ACTA GRUP TREBALL PRESSUPOSTOS
PROJECTE AMPLIACIÓ PAS VIANANTS ENTORN SUD ESTACIÓ MIRA-SOL

Data: 21 juliol 2026

Presentació proposta *Ampliació pas de vianants entorn sud Estació Mira-sol*

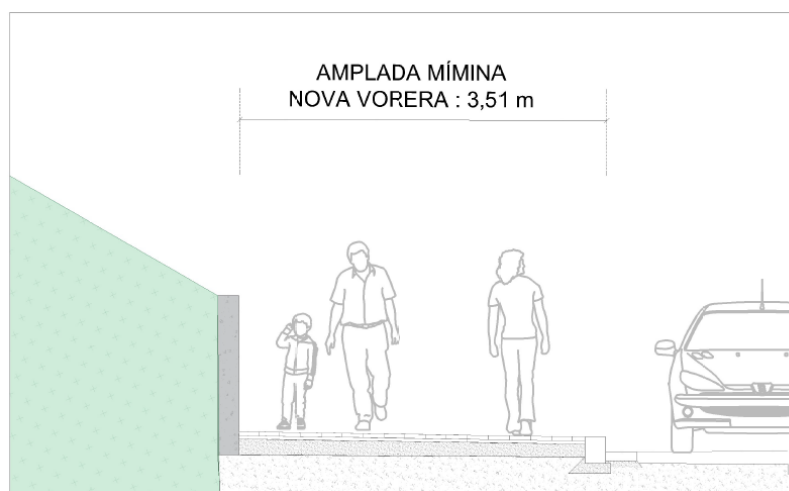
En la proposta original presentada als Pressupostos es demanava la plantació d'arbrat a la plaça Joan Borràs (estació) i també reformar l'accés al pàrquing del centre comercial per tal d'ampliar la vorera. Es comenta que aquestes actuacions no es poden afrontar amb el pressupost disponible.

Es proposa que es tingui en compte una visió de conjunt sobre aquest espai de l'entorn sud de l'estació, de manera que més endavant es pugui plantejar una segona fase per millorar la vorera i accés per vianants del davant de l'estació.

També es demana tenir en compte els embornals necessaris per evacuar l'aigua en l'ampliació la vorera.
